Boletín
informativo N° 41

Actualización en HA62 Corrediza.

ADR 2464: Marco Perimetral a 45°

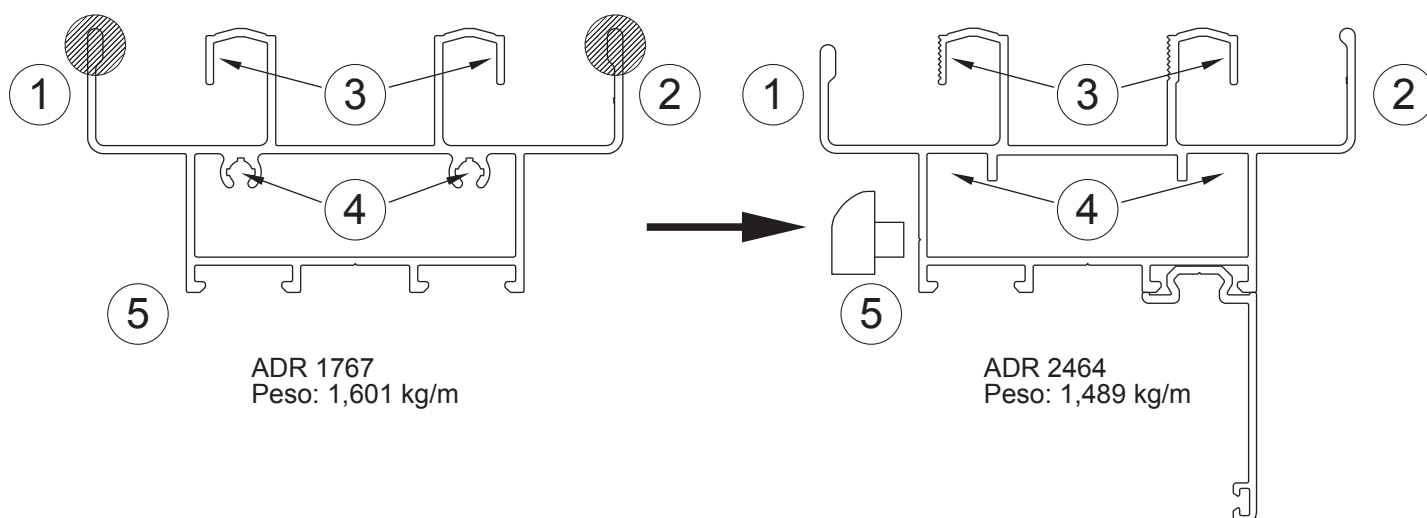
1. Aleta Interior a nivel de guías. No molesta al cierre lateral.
2. Aleta Exterior más baja que nivel de guías para favorecer evacuación de agua.
3. Estriado en guías, cara externa, para mejor contacto del cepillo con fin-seal.
4. Sustitución de las cavas para tornillos por dos patas para escuadra armado.
5. Marcado de traza guía para facilitar el maquinado de la caja de agua.
6. No se necesita mecanizar el tapajuntas ADR 1298 para colocación perimetral.
7. No es necesario el uso del tapón colector AA684
8. Se crea el accesorio AA692: Tapón estanqueidad para la caja de agua.
9. No se requiere perfil de tope para el mosquitero corredizo.

ADR 2465: Cruce de Hojas

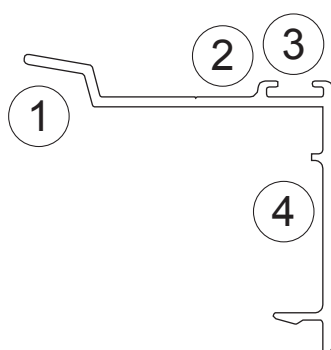
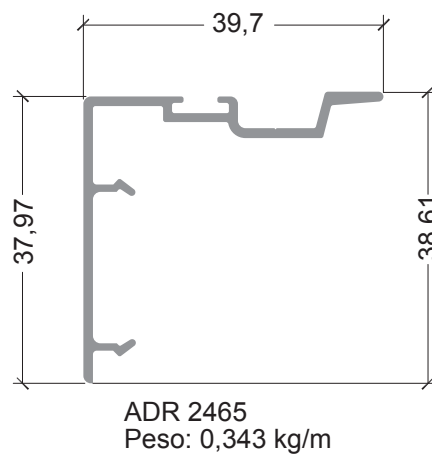
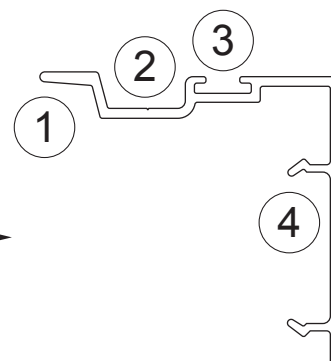
1. Nuevo ángulo y longitud de solape de cruce para evitar rozamiento.
2. Nuevo alojamiento para el tornillo de fijación favoreciendo una mayor resistencia en aberturas de 3 y de 4 hojas, así como un mejor ocultamiento.
3. Desplazamiento hacia el interior de la felpa para que no asome.
La felpa a usar en el cruce es más corta (AG001S - Felpa 7 x 6 con fin-seal).
4. El perfil queda enclapado firmemente.
